**Auszug aus dem Beschlussbuch
der Sitzung des Marktgemeinderates vom 26.11.2025
(öffentlich)**

Zu TOP 3.1: Vollzug des BauGB; 3. Änderung des Bebauungsplans "PKG-Gelände an der Hochreuther Straße"; Abwägung der eingegangenen Stellungnahmen; erneute Auslegung

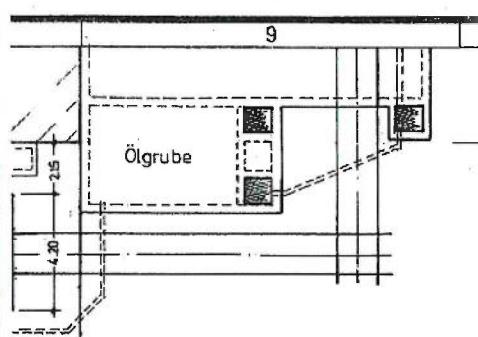
Aus dem Bebauungsplan geht hervor, dass Sie in der Zone GE2 zur Sonderzone SO2 das vorhandene Gebäude umfunktionieren wollen. Es sind in zwischen E3 und E7 Parkplätze, darüber Büroflächen vorgesehen, wie der Schnitt „D-D“ verdeutlicht. Wir wollen hierbei darauf hinweisen, dann an der Südseite des Gebäudes Hochspannungsabspannungen vorhanden sind, die weder statisch noch dynamisch nicht verändert werden dürfen. Zudem sind diese Abspannung jederzeit als elektrische Anlage im Sinne der VDE 0105 zu betrachten. Dies gilt vor allem in Hinblick auf das unkontrollierte Eindringen in die Gefahrenzone für 110-kV-Anlagen! Dementsprechend muss baulich sichergestellt werden, dass zu keinem Zeitpunkt unbefugte in die Nähe von spannungsführenden Teilen gelangen können. Die vorhandene verschlossene Fassade gilt als solcher Schutz. Im Falle von Parkdecks wäre jedoch auf die mechanische Festigkeit durch geeignete Maßnahmen zu achten. Auch während der Umbauzeit des Gebäudes, z.B. zum Fassadentausch, ist hierzu im Vorfeld eine Abstimmung mit uns vorzunehmen, um einen gefahrlosen Umbau zu ermöglichen. Provisorische Abspannungen, Notstromaggregateinsätze oder anderweitige bauliche Provisorien können hier bei nicht ausgeschlossen werden. Die dabei entstehenden Kosten sind durch den Vorhabenträger vollständig zu übernehmen.

Bitte beachten Sie, dass bei Büro- und Parkflächen im Gebäude 3 sich auch Brandschutzaflagen ergeben können, die die Betrachtung der nebenanstehenden Transformatoren (Ölvolumen >20.000l, Brandklasse B) erforderlich machen.

Die Zufahrt bleibt unverändert bestehen und wird zudem als öffentliche Straßenverkehrsfläche gewidmet.

Die Ausführungen werden zur Kenntnis genommen. Im Vorfeld fanden bereits mehrere Gespräche zum geplanten Baugebiet statt. Hierbei wurde die Aussage getroffen, dass die angesprochenen Transformatoren im Zeitraum 2026 – 2028 zurückgebaut werden sollen. Die vorgebrachten Hinweise zu den vorgebrachten Problemen im Rahmen einer Bebauung werden zur Kenntnis genommen und dem Investor zur Beachtung bei den weitergehenden Planungen zugeleitet.

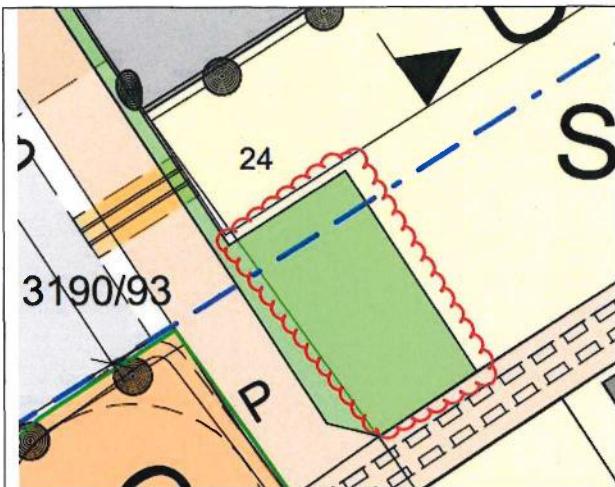
Aufgrund von technischen notwendigen Instandhaltungs- und Umbaumaßnahmen möchten wir bitten, die vorgesehene verbindliche Grünfläche neben der SO2 zu vermeiden und auch in die SO2 einzubetten:

Der Anregung wird stattgegeben und die Grünfläche zur Gänze in das SO eingetragen.

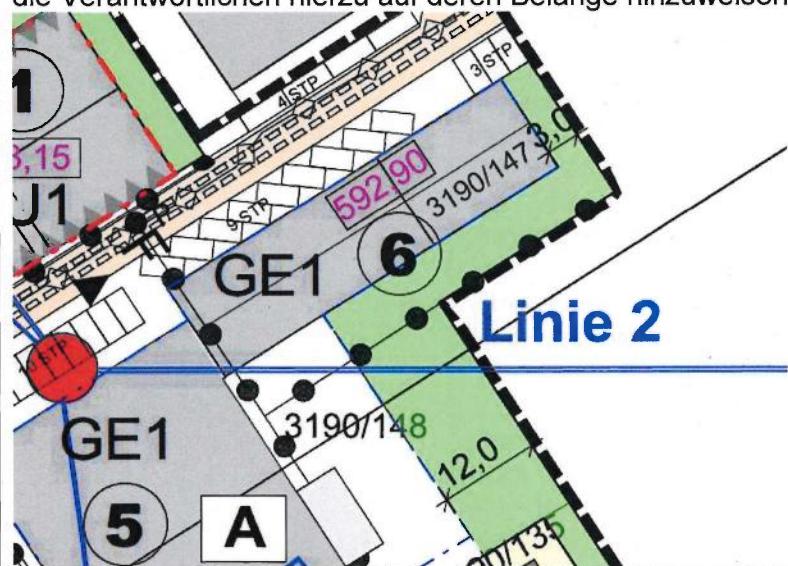
In Ihrem Bebauungsplan wurde das Gebäude 6 sowie der Bereich zwischen diesem Gebäude und dem Grundstück 3190/135 nicht in die Sonderzone „elektrische Anlagen“ aufgenommen. Dies betrifft zwar die PKG selbst, also nicht uns als LVN und Umspannwerksbetreiber, ist jedoch auffällig. Da die elektrische Mittelspannungsanlage im Gebäude 6 auch einer besonderen Betrachtung erfordert, bitten wir die Verantwortlichen hierzu auf deren Belange hinzuweisen.

Die Betreiber werden auf diesen Sachstand hingewiesen. Die PKG wurden zudem am Verfahren beteiligt.
